Nazwa Projektu: Budowa i wyposażenie I etapu „Pomerania” Technopark w Szczecinie przy ul. Niemierzyńskiej

Dotyczy: Przetargu nieograniczonego na zadanie inwestycyjne pn: „Budowa i Wyposażenie I etapu „Pomerania” Technopark w Szczecinie przy ul. Niemierzyńskiej”

ODPOWIEDZI NA PYTANIA - cz. II

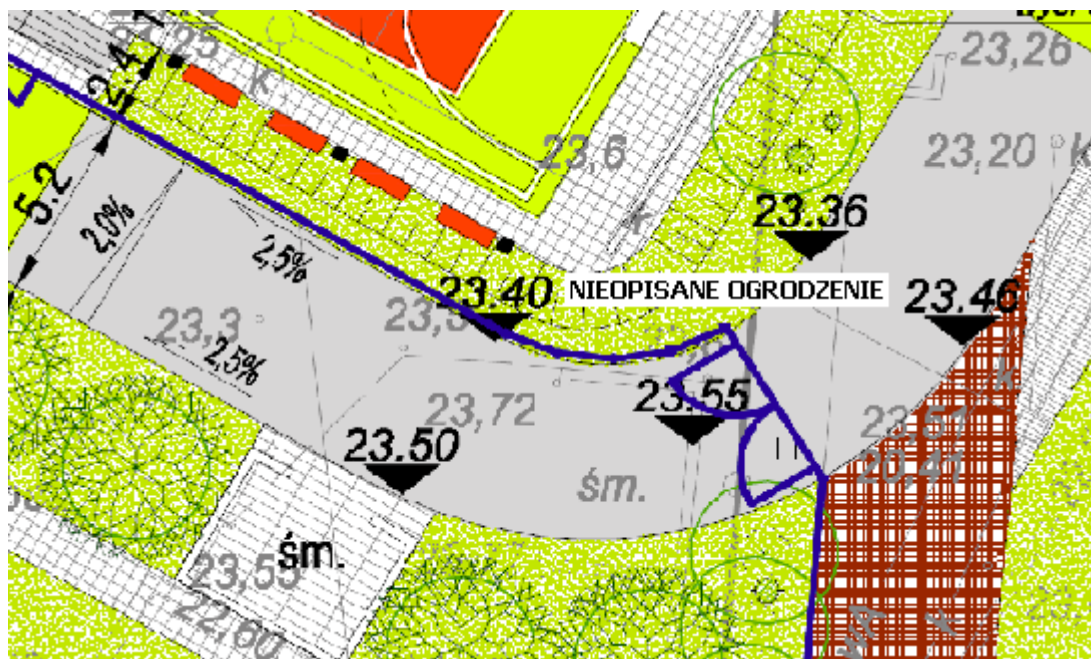
Prosimy o określenie o jaki zakres chodzi w rozdziale III pkt. 3 ppkt. 9 „Przebudowa układu komunikacyjnego poza terenem działki” w SIWZ.

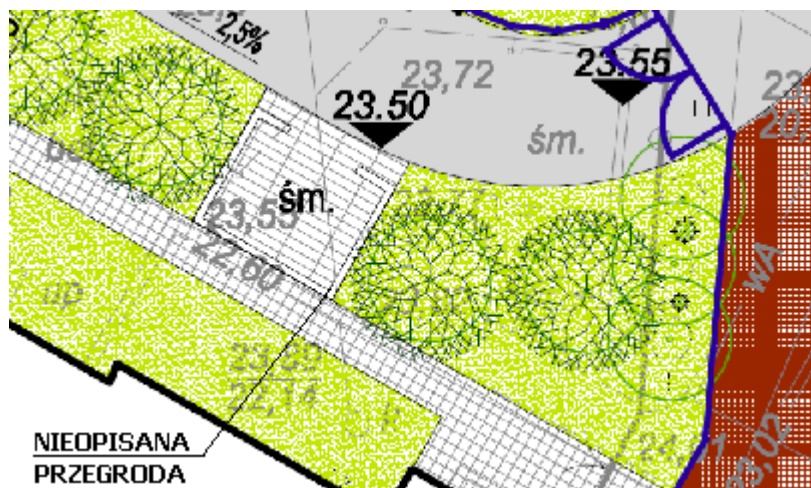
Na rysunku nr „Z1 – zagospodarowanie terenu” zaznaczono ogrodzenie, brak natomiast jakichkolwiek informacji odnośnie wspomnianego ogrodzenia.

Proszę zatem o odpowiedź, czy w ofercie należy je uwzględnić? Jeżeli tak, proszę o określenie:

- rodzaju ogrodzenia,
- materiału z jakiego należy je wykonać,
- wysokość,
- sposobu montażu
- rodzaju bram i furtek wejściowych z uwzględnieniem materiału i sposobu ich otwierania itp.

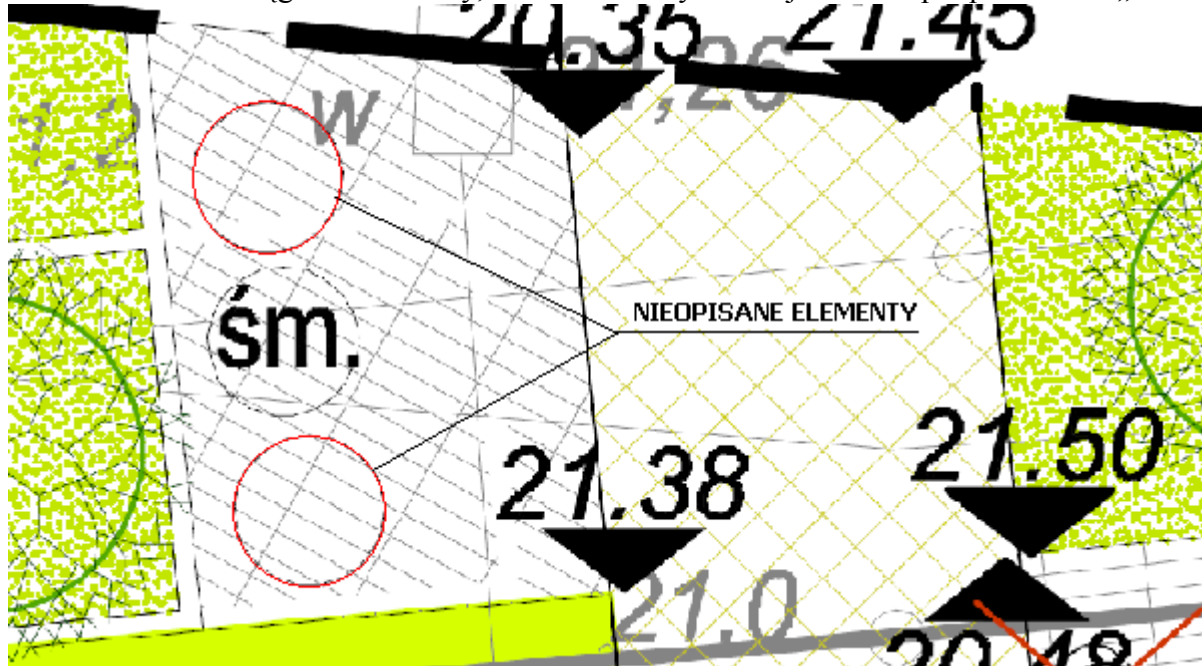
Proszę o udzielenie informacji, czy wymalowania powierzchni pionowych i poziomych przewidzianych w garażu oraz na terenie (wymalowania miejsc parkingowych, strzałki kierunkowe, linie, piktogramy w miejscu parkingu dla osób niepełnosprawnych, słupy itp.) wchodzi w zakres zamawiania i należy je uwzględnić w wycenie.

Wymalowania powierzchni pionowych i poziomych przewidzianych w garażu oraz na terenie (wymalowania miejsc parkingowych, strzałki kierunkowe, linie, piktogramy w miejscu parkingu dla osób niepełnosprawnych, słupy itp.) wchodzi w zakres zamówienia i należy je uwzględnić w wycenie.
